**AVIS RELATIF À LA PROTECTION
CONTRE LES EVENTUELS EFFETS NOCIFS ET NUISANCES
PROVOQUÉS PAR LES RAYONNEMENTS NON IONISANTS
GÉNÉRÉS PAR DES ANTENNES ÉMETTRICES STATIONNAIRES**

Commune : DINANT - Exploitant : PROXIMUS

Référence exploitant : 82BOU_03

Rapport n° 2600 / 2024

Figure 1 : Vue en plan des lieux de séjour et des points de contrôle

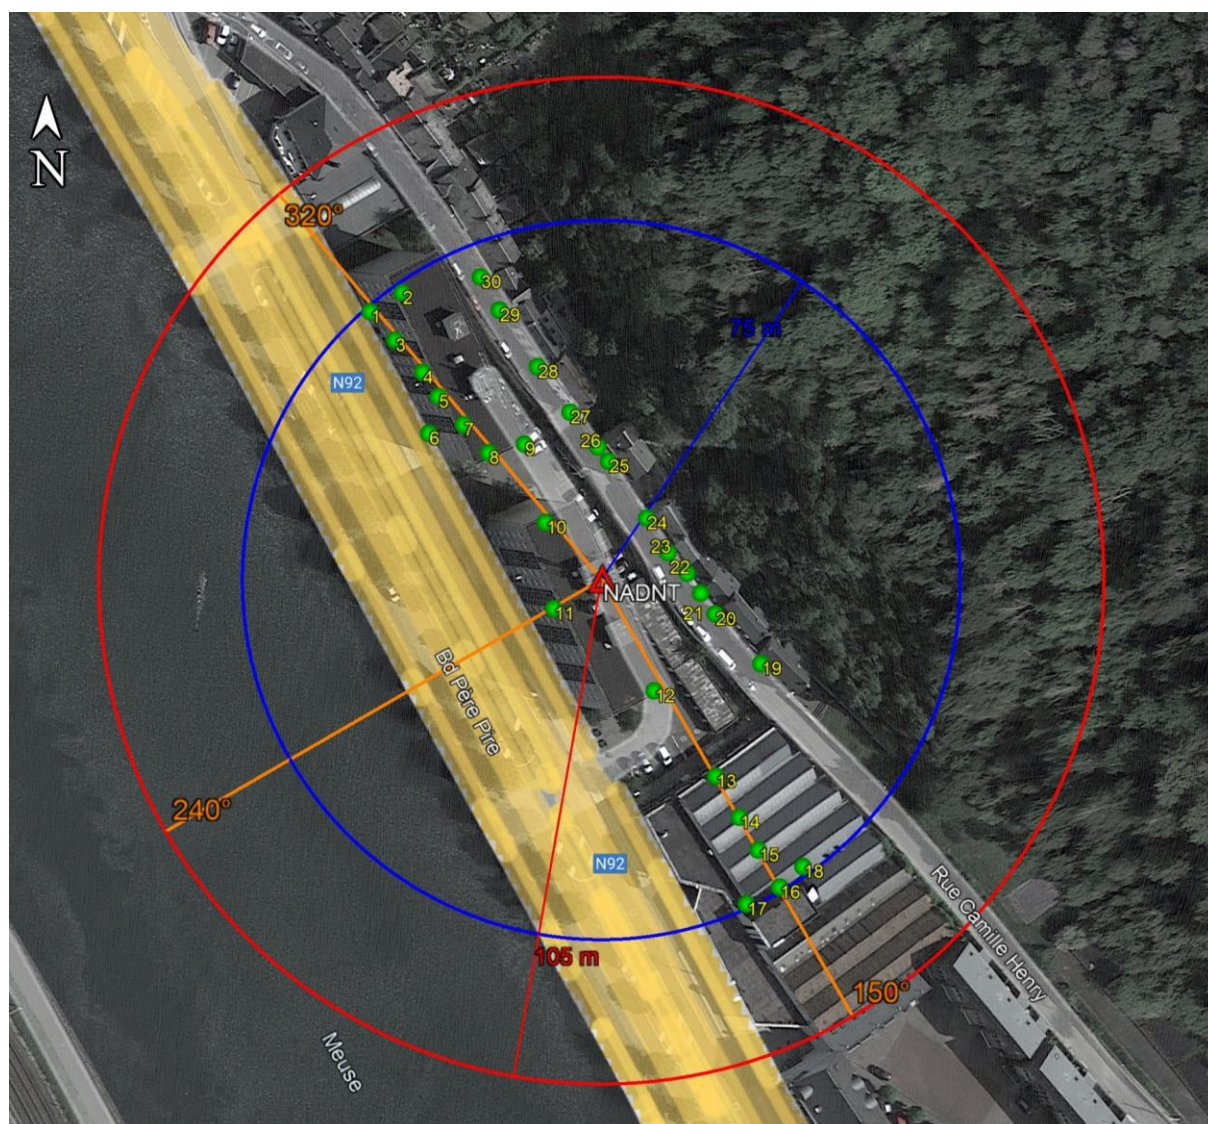
Les fréquences d'émission, la puissance rayonnée par chacune des antennes et leur gain permettent de déterminer le rayon de la zone à analyser. Tout dépassement de la limite par installation est exclu en dehors de cette zone. Le tableau 2 reprend les 35 LS² pour lesquels l'indice d'exposition est le plus élevé. Les différentes colonnes indiquent :

- le numéro du point de contrôle repris sur un des plans de la figure 1;
- le numéro du LS dans lequel se trouve le point de contrôle de la 1^{ère} colonne ;
- l'atténuation d'obstacle prise en compte pour le calcul de l'indice d'exposition dans le LS ;
- le résultat du calcul de l'indice d'exposition.

En ce qui concerne les antennes de l'installation mentionnées dans le tableau 1, la distance maximale à laquelle la limite pourrait être atteinte, à l'extérieur, est égale à 104,2 m. S'il n'y a pas de LS à une distance inférieure, les antennes respectent forcément la limite d'immission.

Dans le cas des LS situés à l'intérieur des bâtiments, une atténuation d'obstacle est prise en compte et il en résulte que la distance maximale à laquelle la limite pourrait être atteinte se réduit à 73,8 m.

Les résultats de l'évaluation décrite au paragraphe 4 indiquent que les antennes émettrices stationnaires de l'installation faisant l'objet du présent avis ne produisent pas, dans un lieu de séjour, un rayonnement électromagnétique maximum supérieur aux limites fixées à l'article 4 du décret.

Figure 2 : Vue en plan des installations d'antennes dans un rayon de 300 mètres autour de l'installation faisant l'objet de la demande d'avis

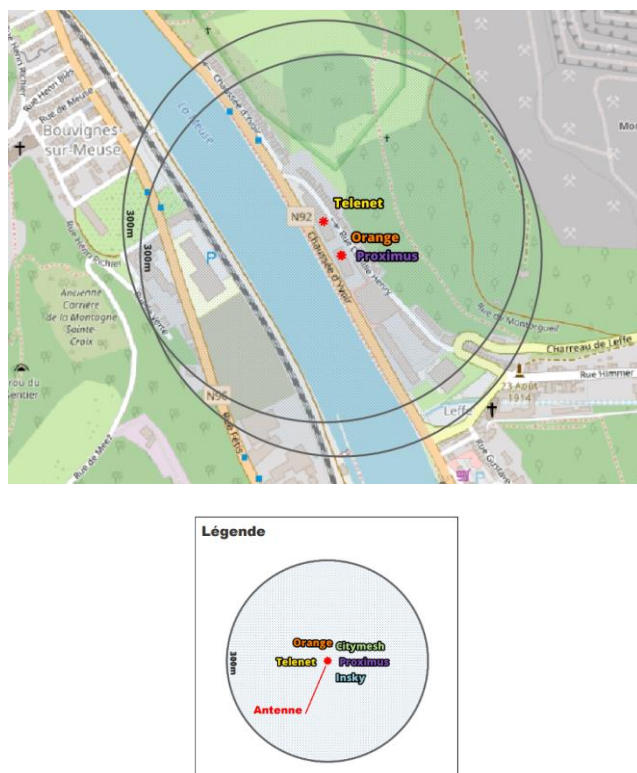
Le plan en projection verticale de la figure 2 indique la localisation des installations d'antennes émettrices stationnaires visées par le décret et situées dans un rayon de 300 mètres autour de l'installation référencée dans le paragraphe 2 et localisée au centre du cercle. Les données de localisation de ces antennes et les avis correspondant sont accessibles via le cadastre en ligne des antennes émettrices stationnaires⁶. Les installations prises en compte dans l'évaluation du respect de la limite cumulative sont les installations d'antennes émettrices déclarées en service par l'exploitant à la date du présent avis, à l'exception de l'installation référencée dans le paragraphe 2 et éventuellement d'autres installations ayant fait l'objet d'une demande d'avis à la même date et qui sont situées à l'intérieur de la zone de 300 mètres de rayon.

- il y a au plus 4 installations d'antennes émettrices stationnaires présentes dans la zone d'évaluation de 300 mètres de rayon représentée dans la figure 2, y inclus l'installation référencée dans le paragraphe 2 : la limite cumulative définie à l'article 4, §2 du décret est nécessairement respectée dans les lieux de séjour à l'intérieur de la zone d'évaluation de 300 mètres de rayon ;

- c) dans tous les autres cas, il a été vérifié que la limite cumulative définie à l'article 4, §2 du décret n'est pas dépassée dans les lieux de séjour sur base du nombre d'installations localisées dans la zone d'évaluation de 300 mètres de rayon représentée dans la figure 2, de leur localisation ainsi que des données inscrites dans la figure 1 et au paragraphe 4 du présent avis et dans les avis attestant le respect de la limite par installation ou de la limite abrogée de 3 V/m relatifs aux autres installations reprises dans la figure 2.

Compte tenu des considérations ci-dessus, il apparaît que l'intensité du rayonnement électromagnétique généré, dans les lieux de séjour situés dans un rayon de 300 mètres autour de l'installation référencée dans le paragraphe 2, par l'ensemble des antennes émettrices stationnaires de l'ensemble des exploitants du même site d'antennes émettrices stationnaires respecte la limite fixée à l'article 4, § 2 du décret.
